Mémoire en réponse à l'avis de la MRAe Occitanie en date du 10/01/2023 relatif au projet de parc photovoltaïque « Les Bois d'en Bas », sur la commune de La Bruguière (30)

Février 2023

Urba 123

Avis sur le projet de parc photovoltaïque « Les Bois d'en-bas » à La Bruguière (Gard)

HABITATS NATURELS - CLASSIFICATION EUNIS - ZONE D'EMPRISE Projet photovoltaïque - La Bruguière (30)

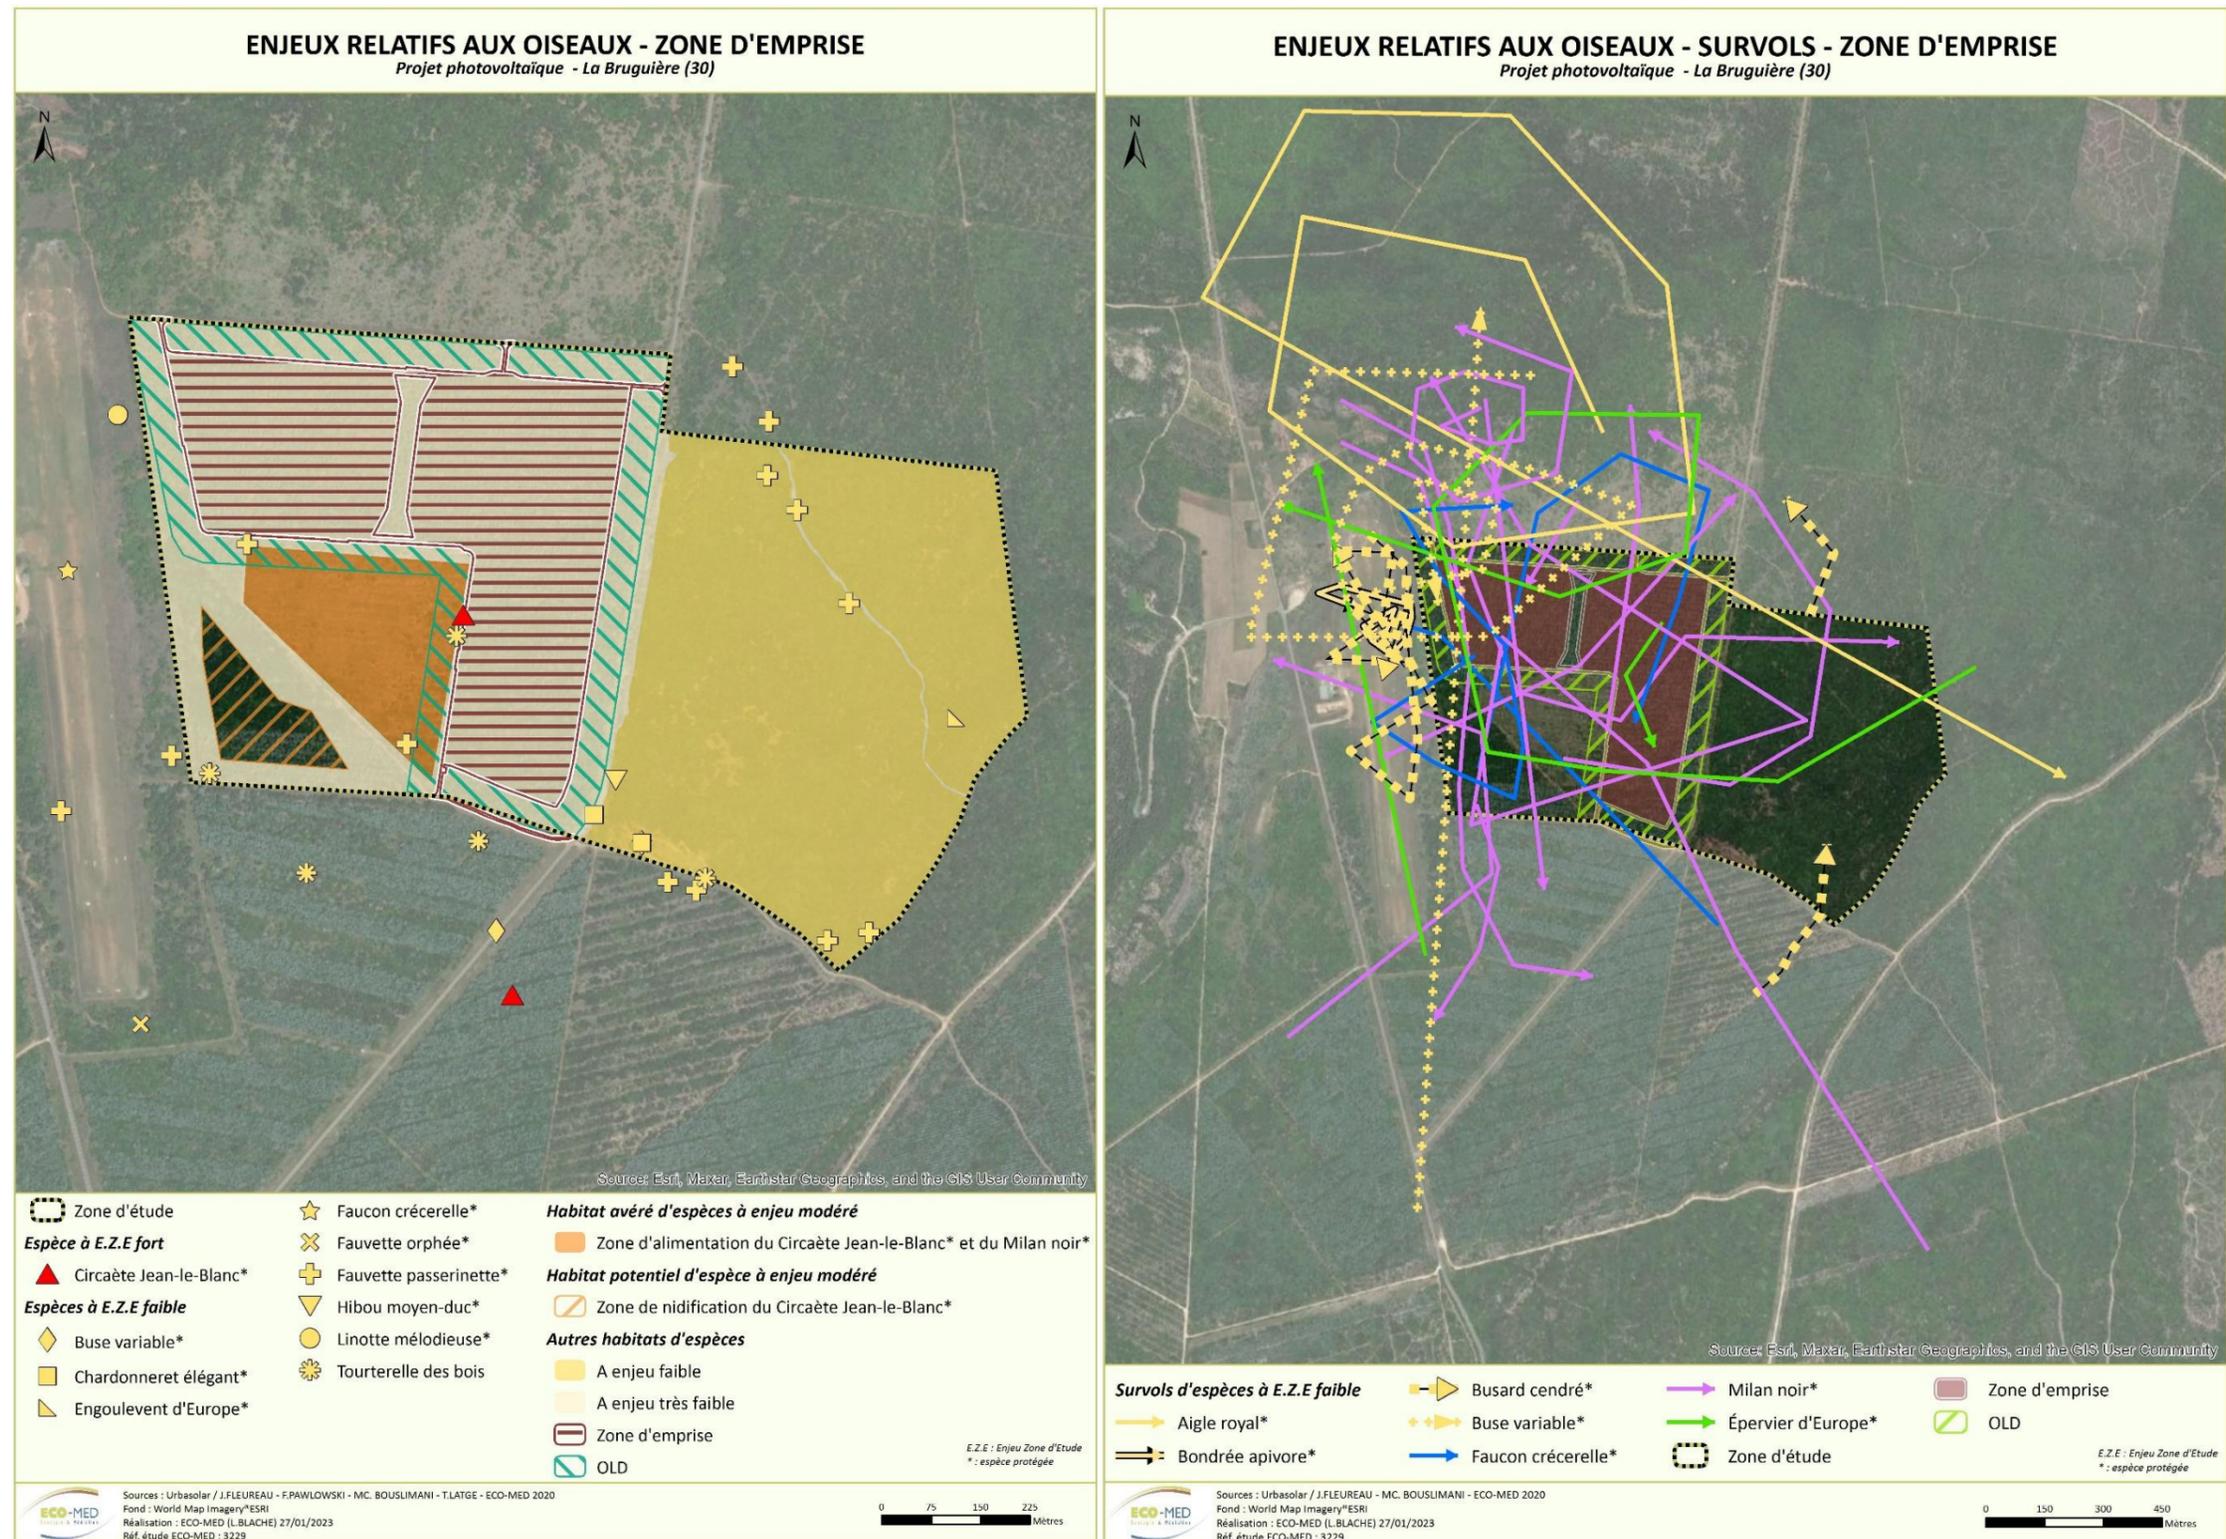
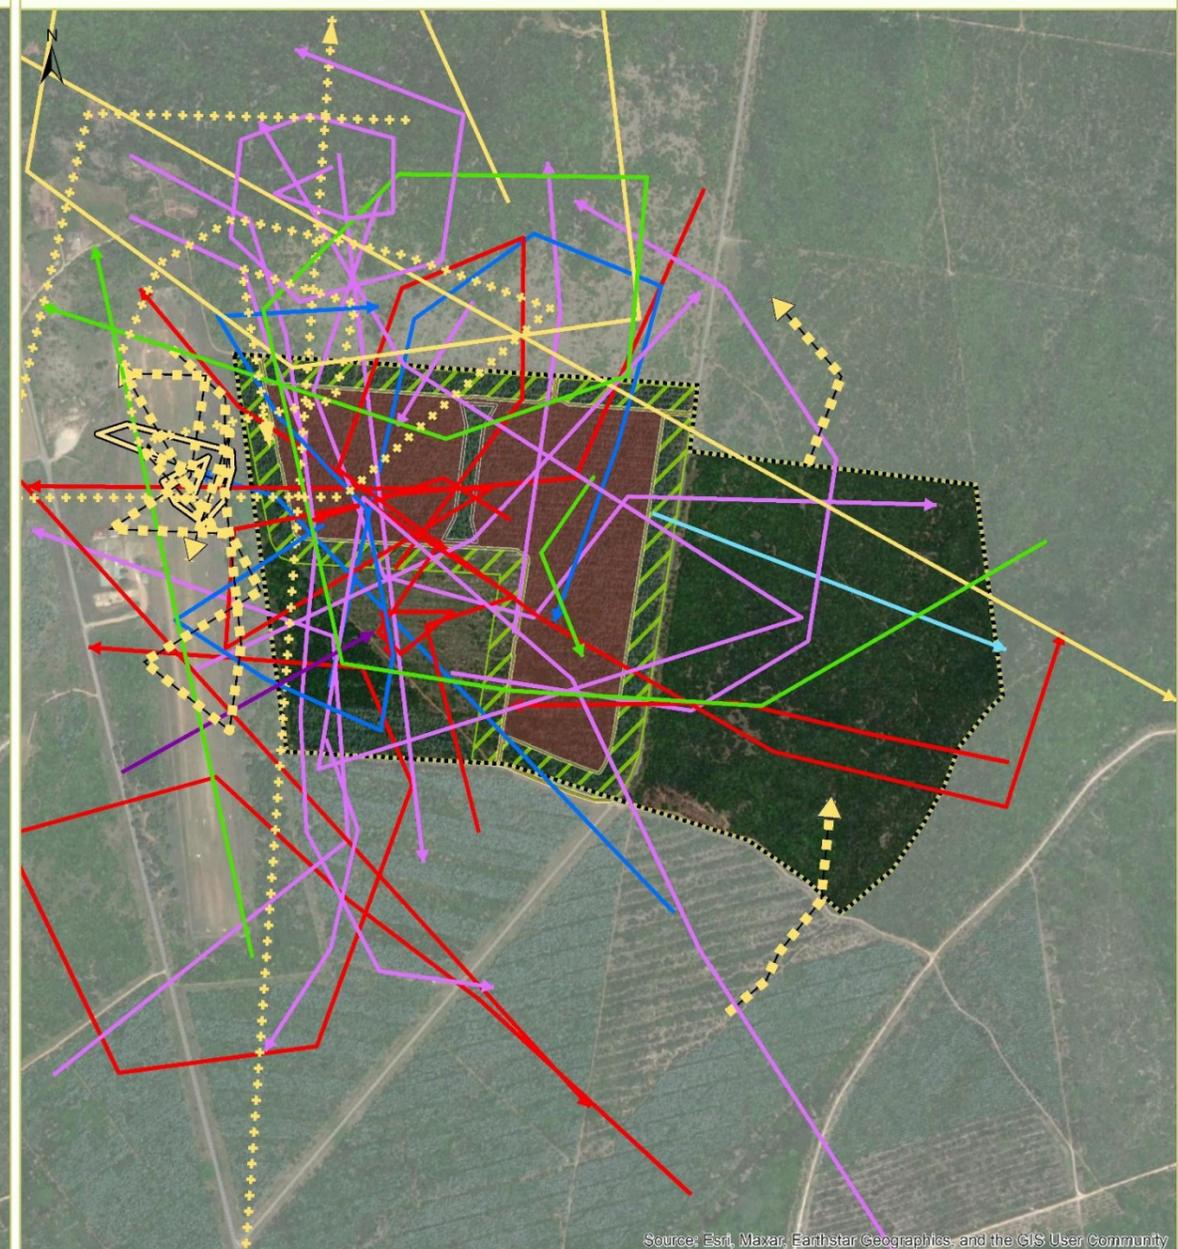
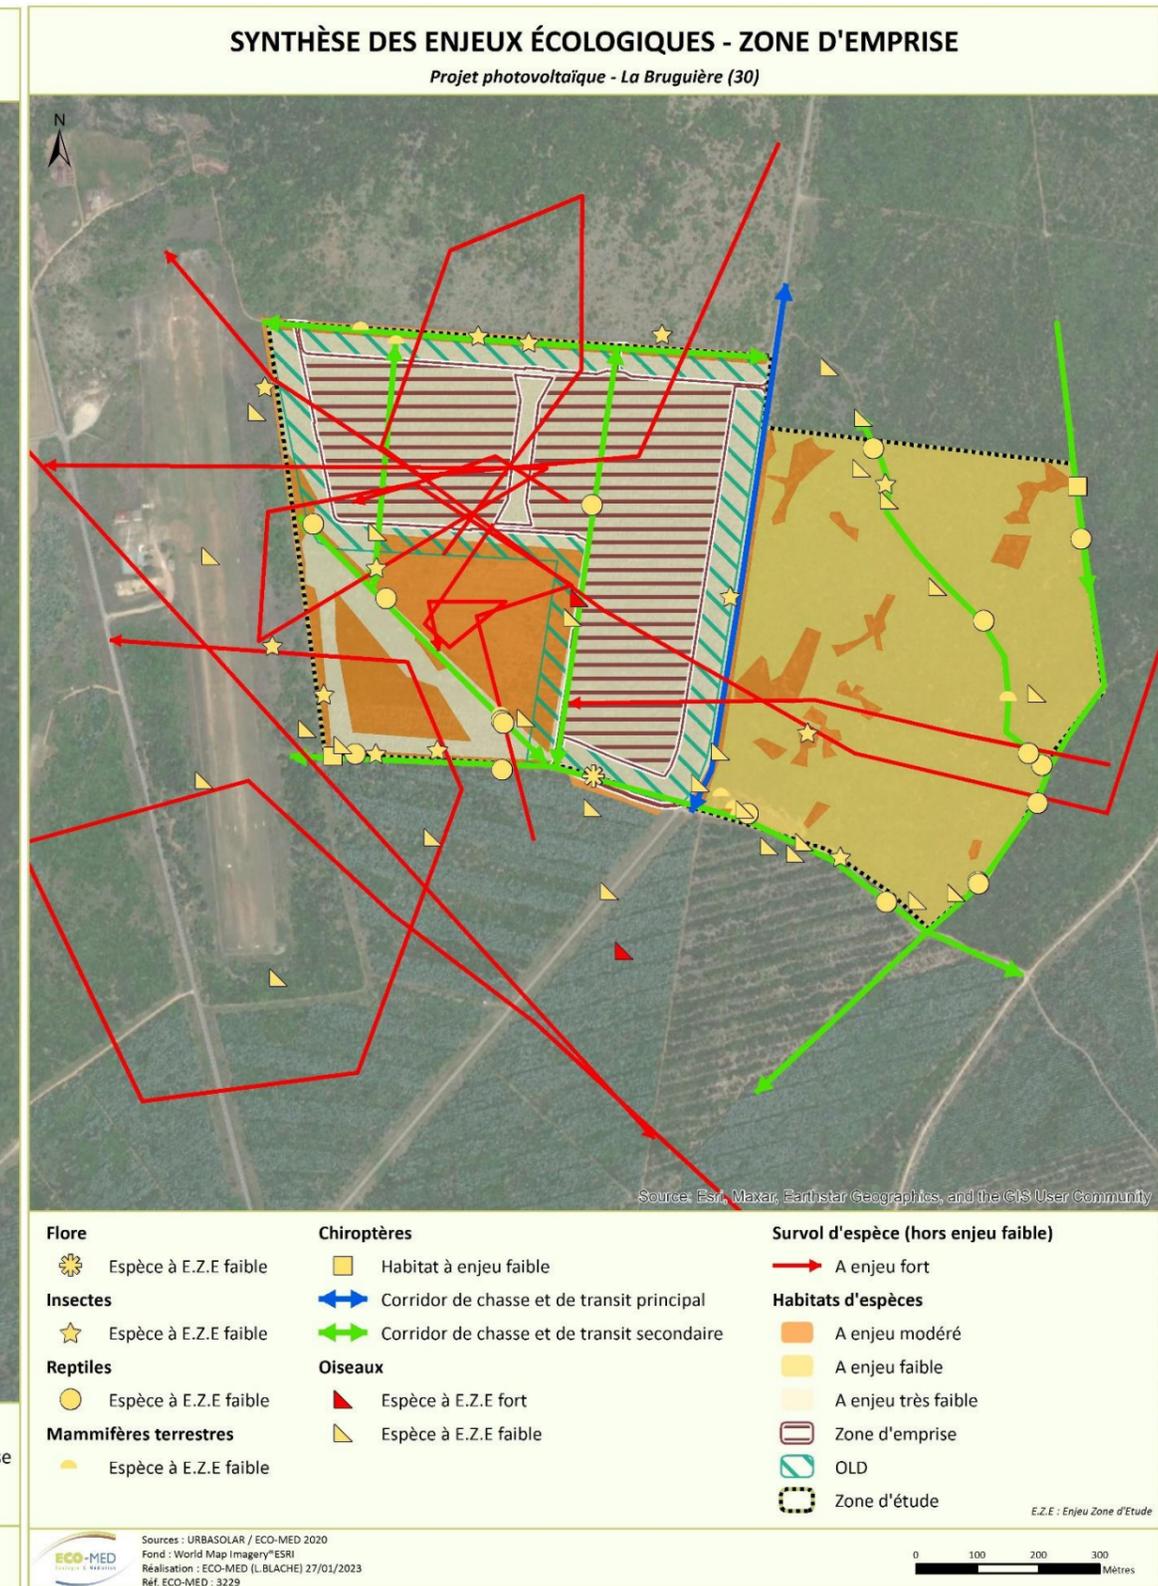
La MRAe recommande que les équipements et infrastructures prévus par le projet soient ajoutés sur les cartes présentant les différents enjeux naturalistes, ainsi que sur la carte de synthèse des enjeux, afin de mieux localiser les impacts potentiels et ainsi d'en apprécier plus aisément les conséquences.

La MRAe recommande que les équipements et infrastructures prévus par le projet soient ajoutés sur les cartes présentant les différents enjeux naturalistes, ainsi que sur la carte de synthèse des enjeux, afin de mieux localiser les impacts potentiels et ainsi d'en apprécier plus aisément les conséquences.

Les cartes d'emprise du projet au regard des enjeux naturalistes sont bien présentes dans l'étude d'impact environnemental, aux pages 151, 153, 157, 159 et 162, ainsi que dans le volet naturel de l'étude d'impact (annexé à l'étude d'impact).

L'ensemble de ces cartes sont néanmoins mises à jour et figurent en annexe 2 au présent mémoire :

- Une carte de situation avec le détail des équipements de la centrale est fournie ;
- Les cartes d'emprise du projet en fonction des enjeux naturalistes sont rééditées avec une meilleure lisibilité de l'emprise des équipements à l'intérieur de la centrale, et notamment le positionnement du corridor d'évitement central.

Localisation des 3 scénarii d'implantation étudiés

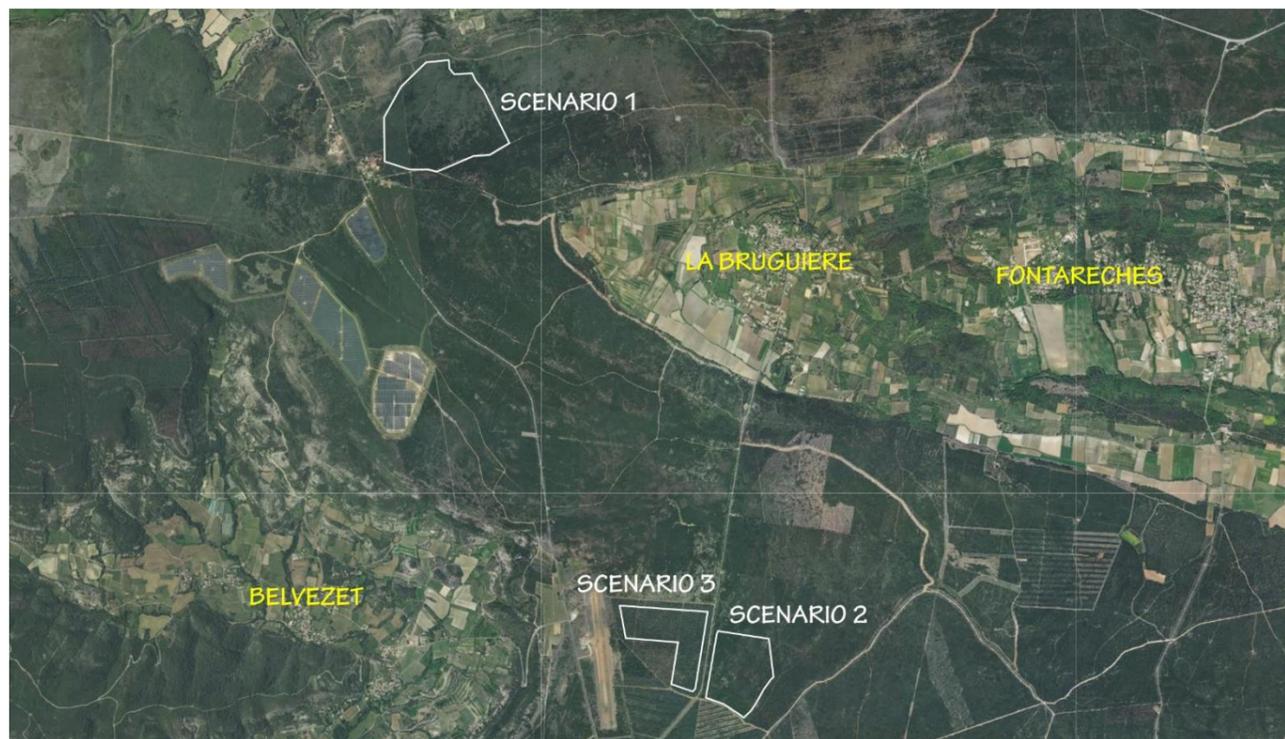
La MRAe recommande de compléter l'étude d'impact par une démarche itérative démontrant à l'échelle de l'intercommunalité une recherche des choix de substitution raisonnables sur plusieurs sites potentiels permettant de conclure que le site retenu constitue la solution de moindre impact d'un point de vue de l'environnement.

La MRAe recommande de compléter l'étude d'impact par une démarche itérative démontrant à l'échelle de l'intercommunalité une recherche des choix de substitution raisonnables sur plusieurs sites potentiels permettant de conclure que le site retenu constitue la solution de moindre impact d'un point de vue de l'environnement.

En l'absence de site anthropisé susceptible d'accueillir un projet solaire sur son territoire, la commune de la Bruguière a écarté les zones au sein du tissu urbain ou proche de celui-ci, ainsi que les parcelles agricoles. Plusieurs scénarii d'implantation d'une centrale photovoltaïque au sol ont donc été successivement envisagés et étudiés :

- Scénario 1 : projet au nord de la commune, au lieu-dit les Bois d'en Haut,
- Scénario 2 : projet au sud de la commune, au lieu-dit les Bois d'en Bas, à l'Est de la D238,
- Scénario 3 : projet au sud de la commune, au lieu-dit les Bois d'en Bas, à l'Ouest de la D238 (projet retenu).

Une analyse globale des avantages et inconvénients de chacune des solutions alternatives a été menée sur la base de critères techniques, socio-économiques, réglementaires et environnementaux (notamment écologiques).
